MINISTERIO DE AMBIENTE
DIRECCIÓN REGIONAL DE VERAGUAS
SECCION DE EVALUACIÓN DE IMPACTO AMBIENTAL

Santiago, 22 de julio de 2021.
DRVE- 810 -2021

INFORME TÉCNICO DE INSPECCIÓN AL SITIO DE DESARROLLO DEL PROYECTO

- I. **FECHA DEL INFORME:** 22 de julio de 2021.
- II. **NÚMERO EXPEDIENTE:** DEIA-II-M-060-2021
- III. **NOMBRE DEL PROYECTO:** “EXTRACCIÓN DE MATERIAL PÉTREO DE RÍO PAVO, ACOPIO DE MATERIAL Y PLANTA TRITURADORA, PARA EL PROYECTO DISEÑO Y CONSTRUCCIÓN DE LA REHABILITACIÓN DE LA VIA ATALAYA – MARIATO – QUEBRO – LAS FLORES Y MEJORAMIENTO DEL RAMAL A VARADERO, PROVINCIA DE VERAGUAS PANAMÁ”

Ilustración 3. Zona 7 Fuente: Inspección realizada el 20/7/2021.

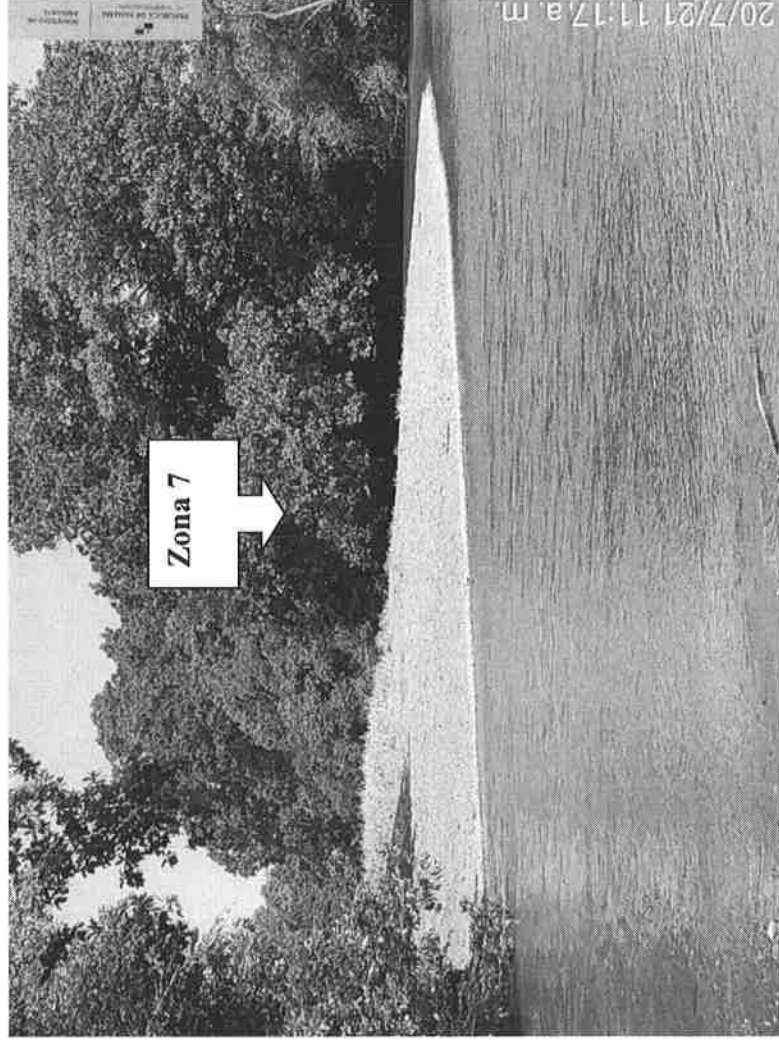
- Como se determina en el plano del proyecto y se verificó en campo, las zonas de extracción 4, 5, 6, 7 y 8, se encuentran dentro de la zona especial considerada en la Ley 32, en su artículo 4, por lo que la empresa si pretende extraer en estos sitios, debe solicitar una autorización por parte de la institución correspondiente.

Ilustración 4. Zona 5, Servidumbre del río Pavo Fuente: Inspección realizada el 20/7/2021.

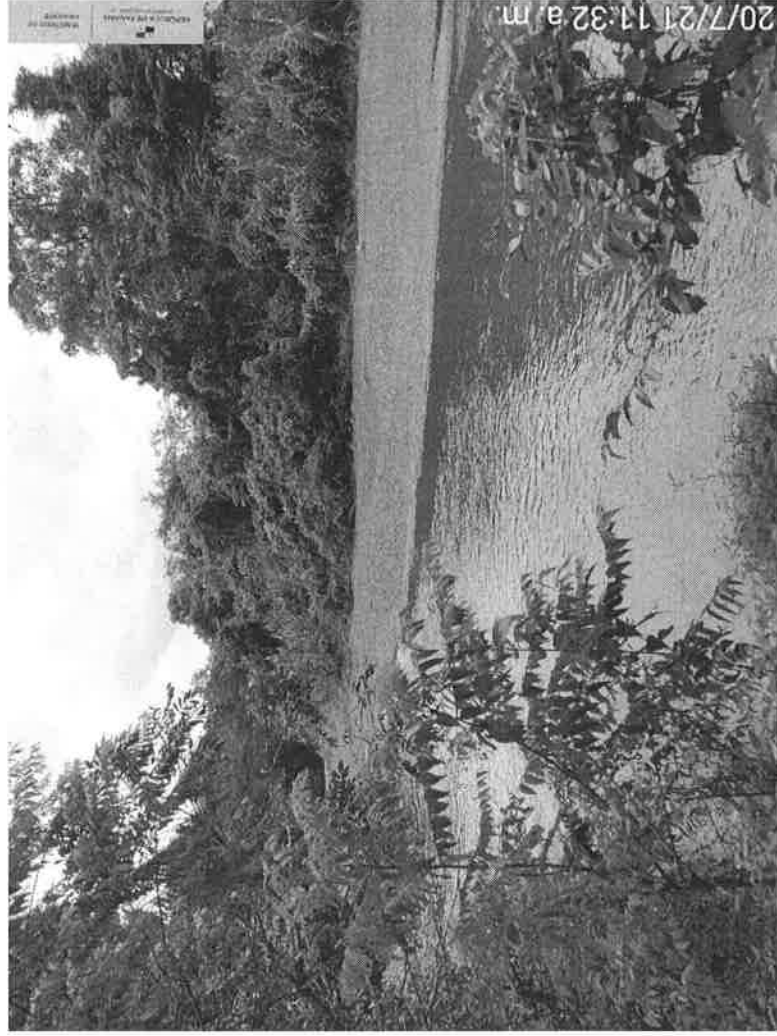
- El Promotor debe reforestar el área de protección (servidumbre) del “Río Pavo” en los puntos donde carece de vegetación.
- Se observó que en la parte del bosque de galería se encuentran especies importantes tales como espavé, guabito, laurel, guarumo, barrigón, higuerón, guayabo de montaña, entre otras, las cuales deben mantenerse de acuerdo a lo presentado en el Es.I.A. Cat.II.
